## Beschluss-Vorlage

Betreff: Bauantrag; Sanierung Ober/- Dachgeschoss sowie Ergänzung von zwei Gauben, Hauptstraße, Flst.-Nr. 261

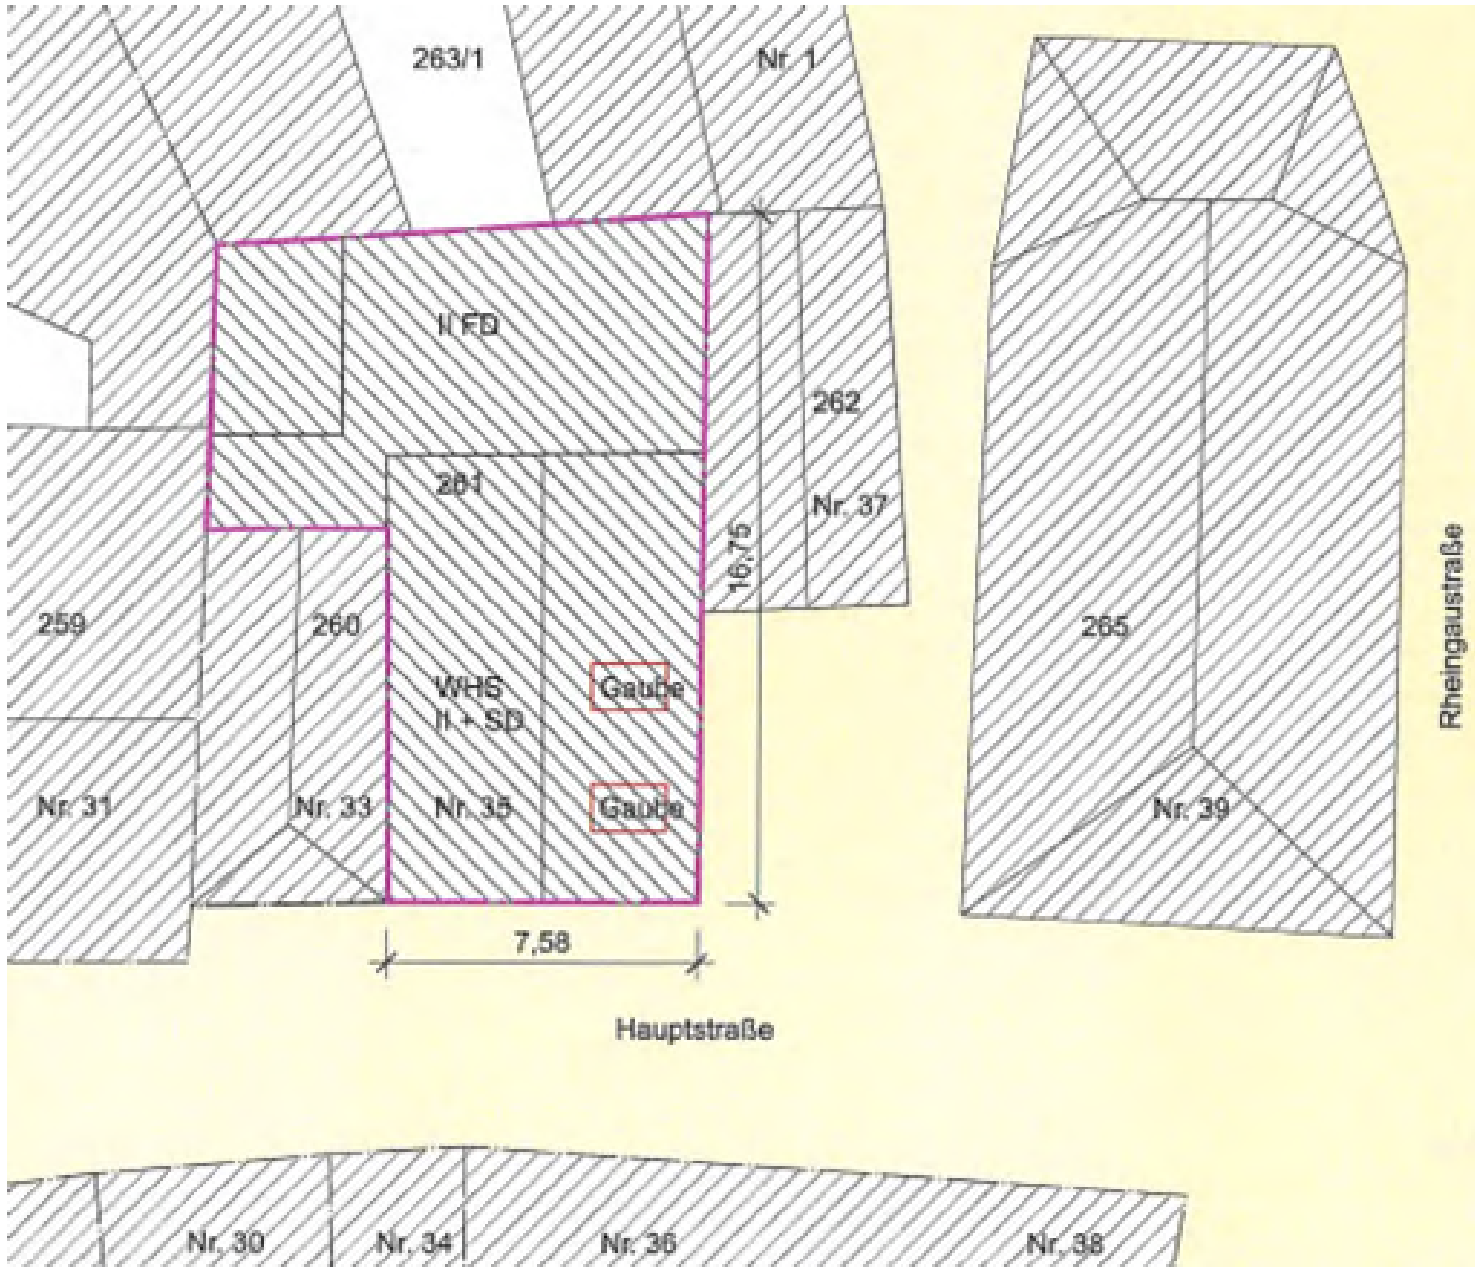
Nach Nr. 4.5.2 der Altstadtsatzung müssen Dachaufbauten mit ihren Außenmaßen einen Abstand vom Ortgang von mindestens 1,25 m einhalten, bei sehr schmalen Gebäuden kann hier von einer Ausnahme zugelassen werden.

Aus diesem Grund bedarf es einer Befreiung von der Altstadtsatzung.

Gem. der Altstadtsatzung sollen Dachaufbauten einen Bezug zu den darunter liegenden Fassadenfenstern haben, der aufgrund der symmetrischen Ausführung der Gauben in Bezug auf die untere Fensterreihe im 1. Obergeschoss und dem damit entstehenden einheitlichen Erscheinungsbild hergestellt ist.

Das Einvernehmen der Stadt Ladenburg zu der Befreiung von den Festsetzungen der Altstadtsatzung gemäß § 36 Abs. i.V.m. § 31 Abs. 1 BauGB bezüglich der Lage von Dachaufbauten in der Dachfläche wird erteilt. Die geplanten Gauben sind entsprechend den Festsetzungen der „Altstadtsatzung“ zu gestalten und auszuführen. Materialien im Einzelnen sind mit der Denkmalbehörde abzustimmen.

Von Seiten der Verwaltung bestehen daher aus bauplanungsrechtlicher Sicht keine Bedenken gegen die Erteilung der Befreiung.
